**Municipalidad
de Casilda**

**LICITACION PUBLICA Nº 012/2023 DECRETO Nº 078
"REMODELACION TERMINAL DE OMNIBUS "POSTA DE LA CANDELARIA"**

CIRCULAR ACLARATORIA SIN CONSULTA Nº 1

PLANTA GENERAL
 PROPIETA CORREGIDA SEGUN OBSERVACIONES
 ESC. 1296

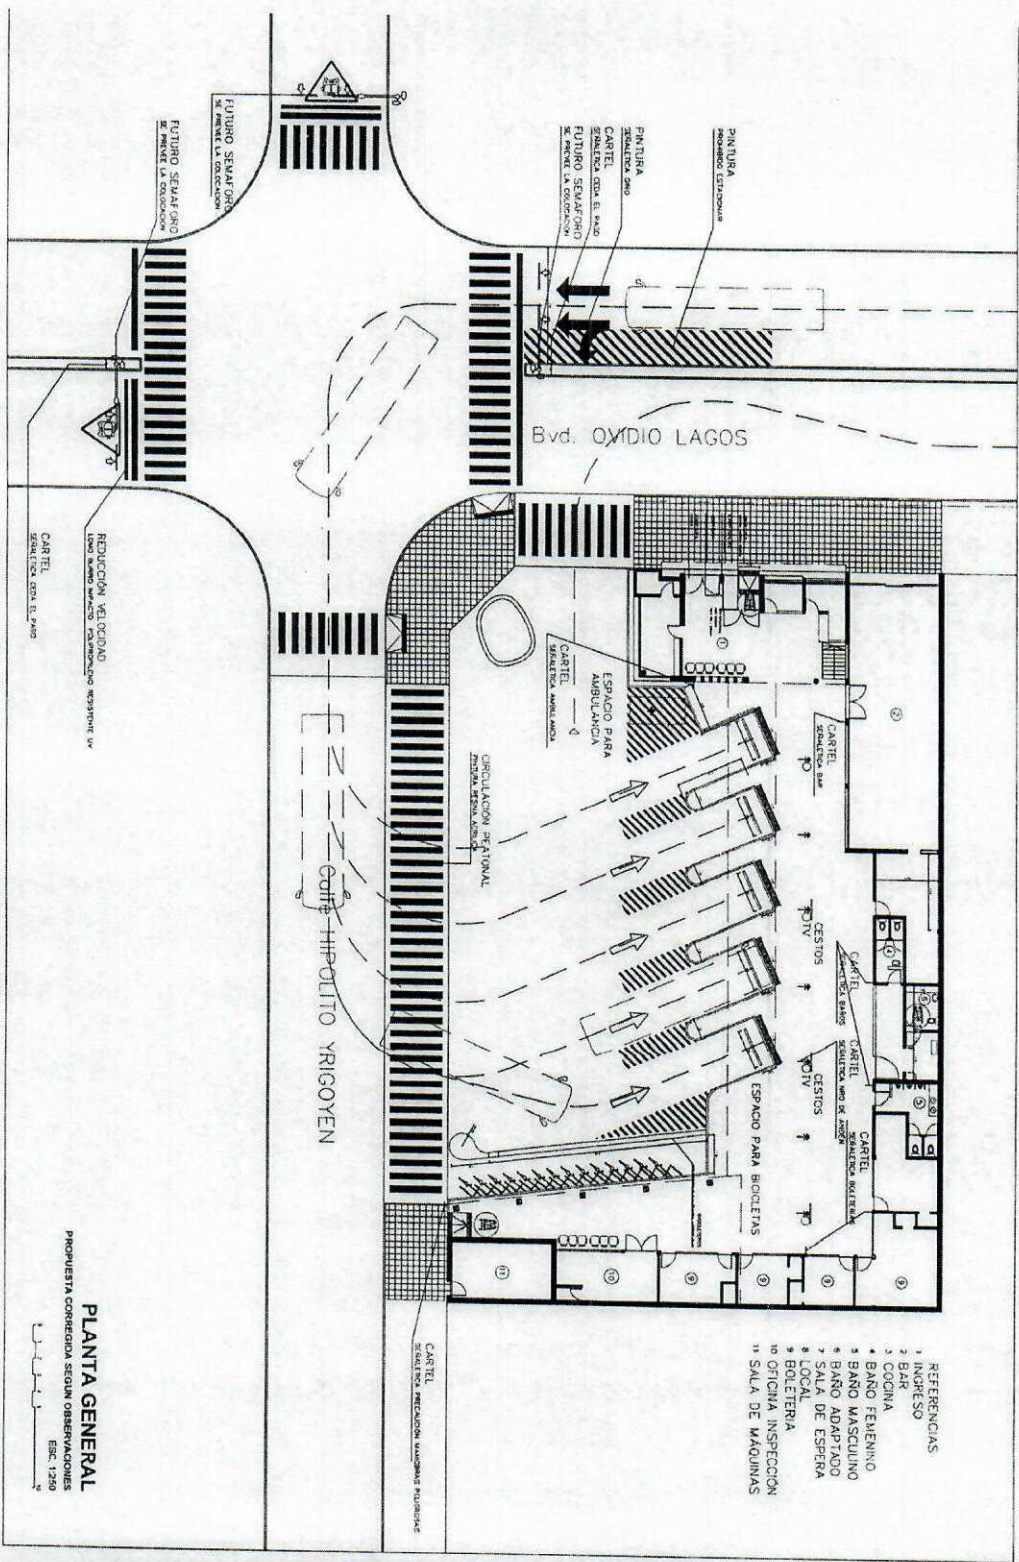
Rampas de acceso, terminación de la misma, se considera las mismas baldosas que se pondrán en la vereda, con el agregado de podotáctiles según plano.

Para tabique en la dársena del ciclero, las medidas están dadas en plano adjunto, la terminación es con un revoque grueso fratachado, pintado color blanco.

Se adjunta plano de la planta general.
